# 改善箇所説明図

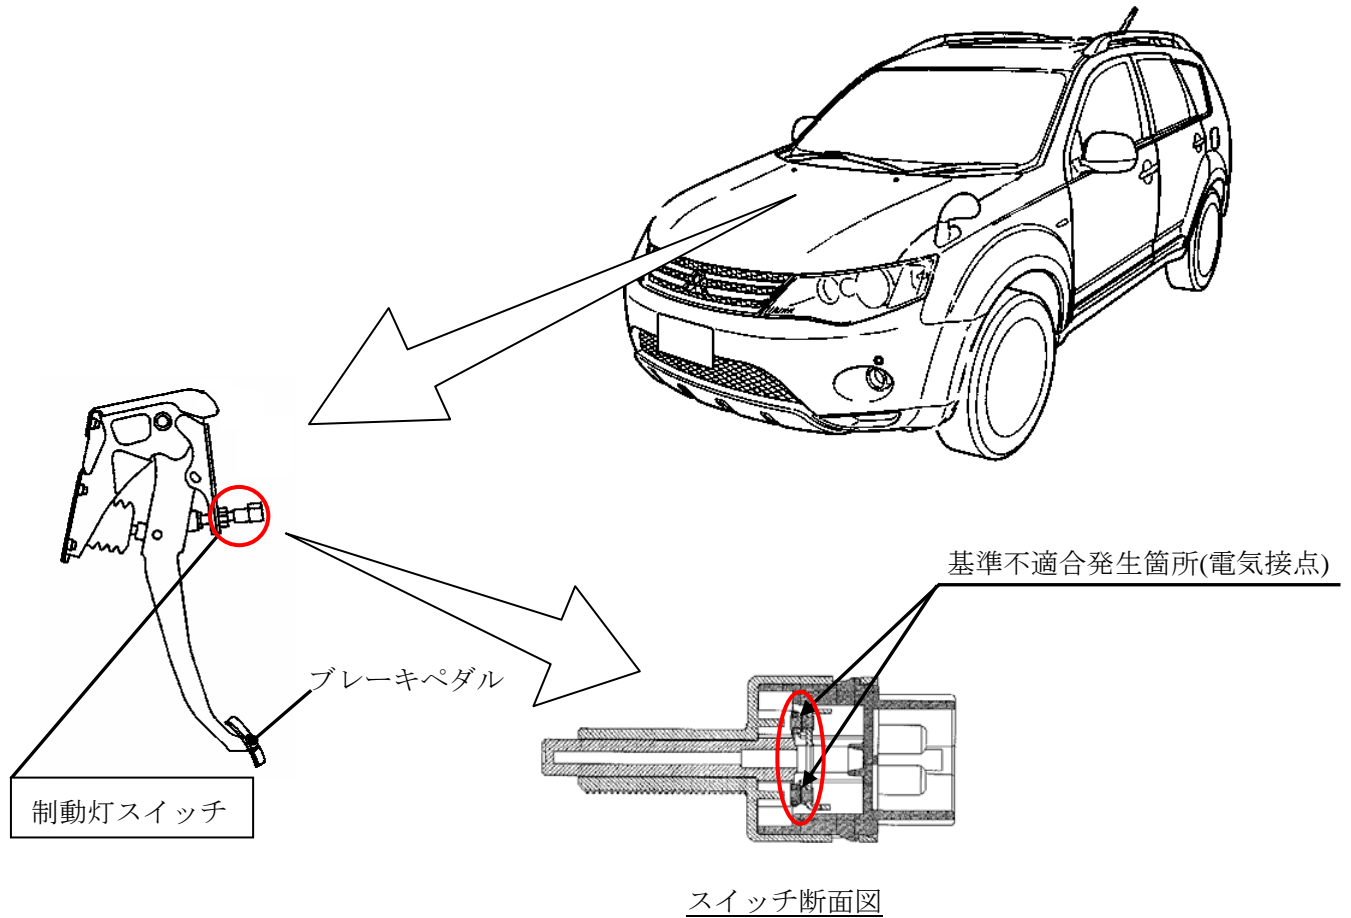
制動灯スイッチにおいて、絶縁性潤滑油が付着した作業用手袋で組み付け作業をしたため、微量な潤滑油成分がスイッチ接点部に浸入し、当該接点部に絶縁物が生成されることがある。そのため、当該接点部の電気抵抗が増大して導通不良となり、制動灯が点灯しなくなるおそれがある。なお、一部の車種において、制動灯が点灯しなくなった場合、シフトレバーがパーキング位置から動かなくなる事象も発生する。

全車両、制動灯スイッチを新品と交換する。

注：図中の  内は交換部品を示す。

識別：フードヒンジ左側（助手席側）の下側ボルトの頭部に白または黄色でペイントを塗布する。
